那覇港湾施設代替施設建設事業に係る環境影響評価方法書

についての意見書

辺野古土砂搬出反対全国連絡協議会

図 1. a) 沖縄島周辺の海洋保護区。青色部が海洋保護区。

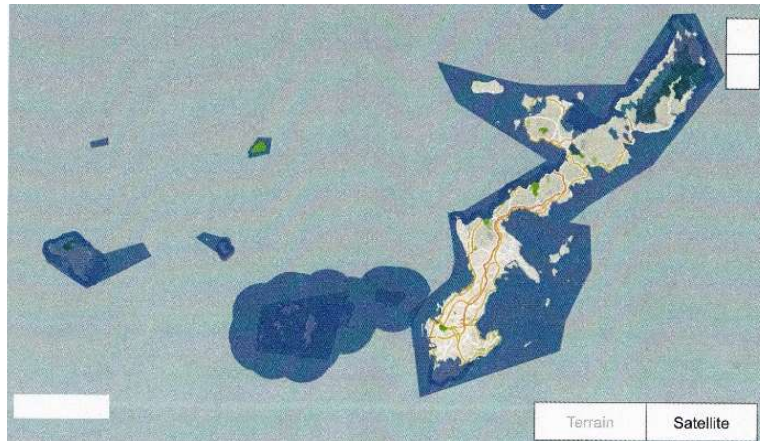
環境省は、この定義により以下の「特定された区域」を「海洋保護区」と総称した。自然公園（規定法：自然公園法、管轄：環境省、以下同じ）、自然海浜保全地区（瀬戸内海環境保全特別措置法、環境省）、自然環境保全地域（自然環境保全法、環境省）、鳥獣保護区（鳥獣保護管理法、環境省）、海洋水産資源開発区域（海洋水産資源開発促進法、水産庁）、共同漁業権区域（漁業法、水産庁）。その結果、2020年には海域13.3%が保護区となり、愛知目標は達成されたと報告され、沿岸域の相当部分が海洋保護区である。沖縄島の周りにはほぼ100%共同漁業権が連なっている。その結果、沖縄島の周囲の海域は、大浦湾の一部海域を除き、すべて海洋保護区である。各国の海洋保護区は生物多様性条約に基づく国際データベースに登録されており、そこから沖縄島、及び浦添沖を取り出したのが図1a), b)である。沖縄島と慶良間諸島は海洋保護区でつながっており、その多くはサンゴ礁が存在しているとみられる。

図 1. b) 浦添沖の海洋保護区

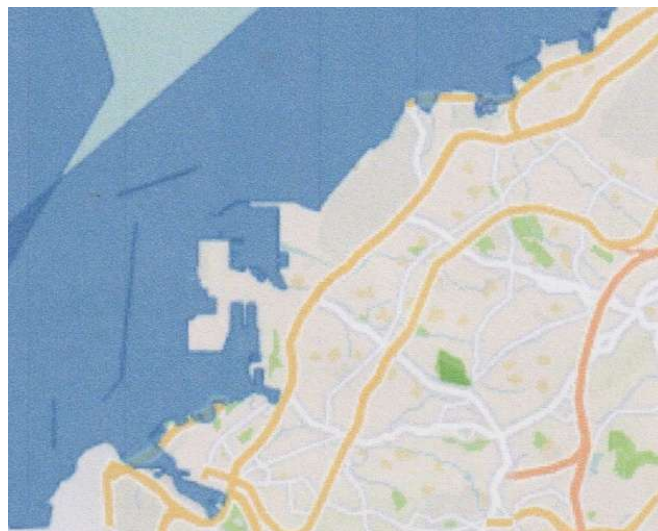
図 1. b) からわかるように事業計画の対象海域はすべて生物多様性の保全を目的として選んだ海洋保護区である。しかるに方法書には「海洋保護区」という単語は一度も登場しない。認識していないのか、または認識しているが無視をしているのかは定かではないが、沖縄防衛局は、「事業計画の対象海域はすべて海洋保護区である」点を明確に認識すべきである。その上で、埋立て、防波堤建設、浚渫工事、そして作業ヤードに係る工事など一連の工事が、「生物多様性の保全」に矛盾しないようにすることを方法書の第3章 3.2.9「環境の保全を目的として法令等により指定された地域その他の対象及び当該対象に係る規制の内容等」に明記すべきである。その位置づけを踏まえた上で、それが可能なのかどうかを検討することが本方法書に求められている。
